上高田小学校・新井小学校統合委員会 要 点 記 録

第 4 回

議事（1）統合新校の新校舎の基本構想・基本計画について

全体施設計画

3-2 建物配置 イメージ①

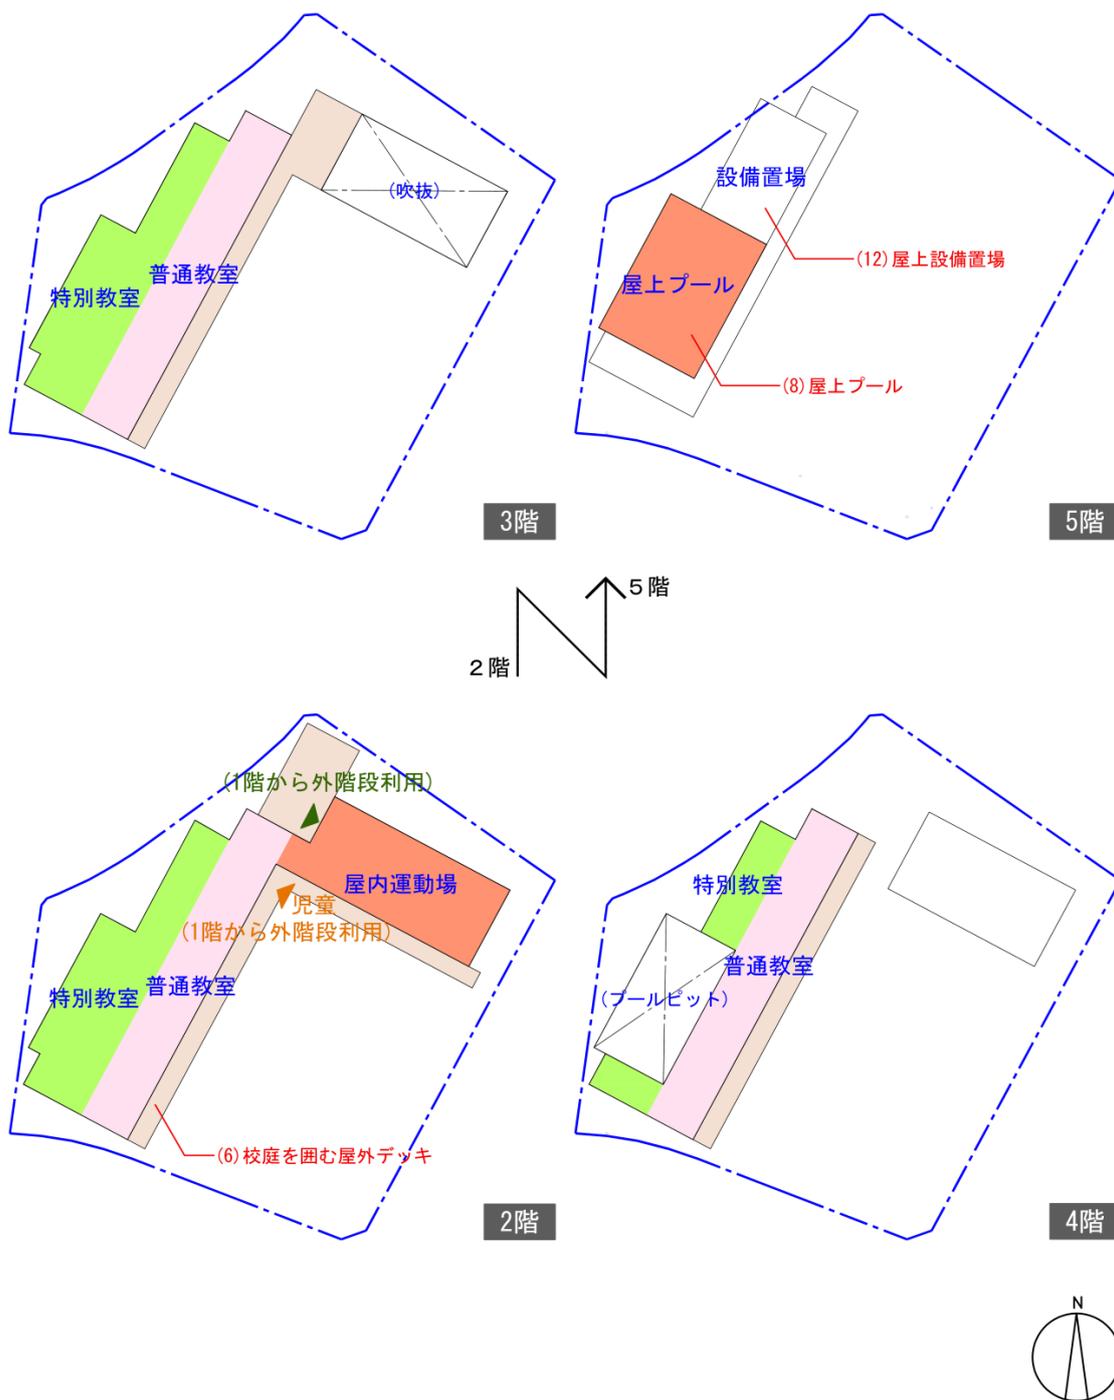
中野通りの喧騒から離して校舎を配置する方が良いので、①の校舎配置が良いのではないかと。また、武蔵野は、昔から空っ風が吹き付けることで有名である。校舎を北西側に配置して、校庭に吹く空っ風を遮断して、子どもたちが冬でも校庭を利用できる環境にするべきだと思う。

また、質問だが、前回の統合委員会で、イメージ①は日影規制の問題があるという説明があった。本日の資料を見ると、日影規制を考慮しても同じ5階建てにできそうである。そうであれば、

整形の校庭を取れるイメージ①の方が良いのではないか。

日影規制については、北側が段々になる設計だが、法的に問題は無い。しかし、小学校において、職員室等、1階への配置が望ましい諸室があり、それらを考慮した結果、両案とも、校舎内の諸室の設置階はあまり変わらず5階建てになる。イメージ①は、その条件下で、日影規制に抵触しないように出来るだけの工夫をして5階建てにしていると考えていただきたい。

4-2 建物配置 イメージ②

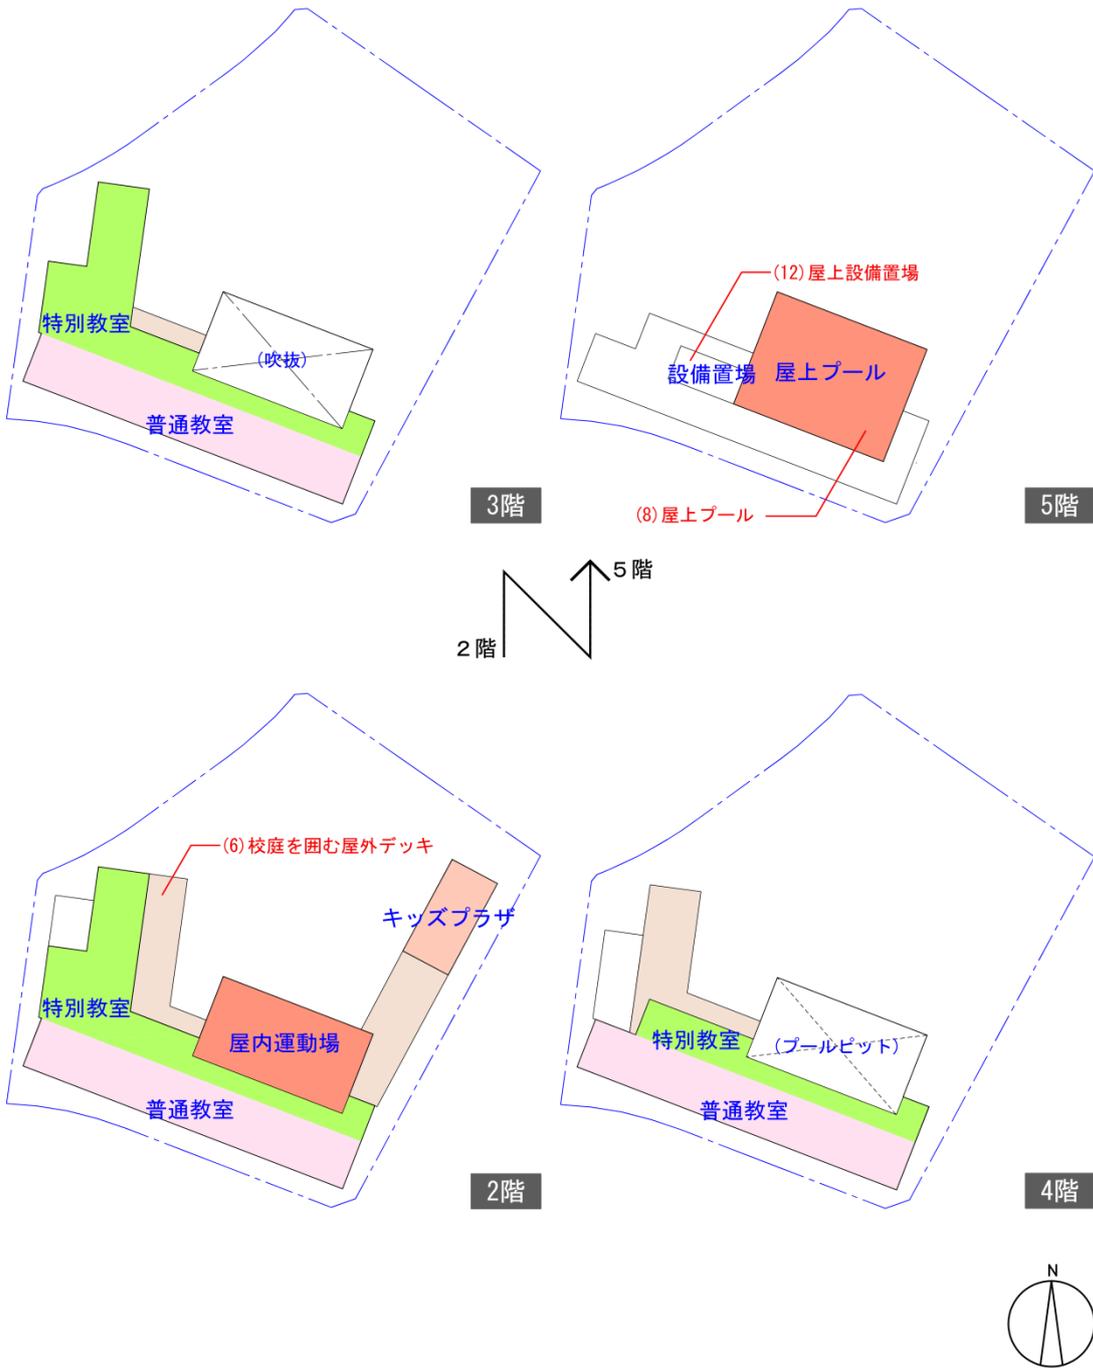
イメージ②の屋外デッキの位置では、校庭をあまり見渡せないのではないかと。キッズ・プラザの上にもデッキを設置できないのか。

イメージ②の屋外デッキが二つに分断されているが、使い勝手が悪いのではないかと。また、確認だが、地域開放型学校図書館は、一般の人が入る場所ということか。すると、子どもが利用するキッズ・プラザと学校の間に配置すると危ないので、地域開放型学校図書館とキッズ・プラザの配置を逆にした方が良いのではないかと。

正門が交差点の信号を渡ってすぐの位置にあるが、左折車に巻き込まれる危険性があり、危ないのではないかと。

キッズ・プラザの屋上利用は可能かと思うので、検討する。

地域開放型学校図書館は、学校図書館との一体的な利用も想定して計画している。授業がある日は児童も利用し、土日等の休校日には、学校図書館も一般向けに開放する。地域開放型と言っても、地域の人だけが使うものではなく、児童も普段から利用する図書館を想定している。

図では分かりやすいように一番角に門を表示しているが、実際は、他のキッズ・プラザの入り口と同様に、道路境界から後退した所に設置する予定である。
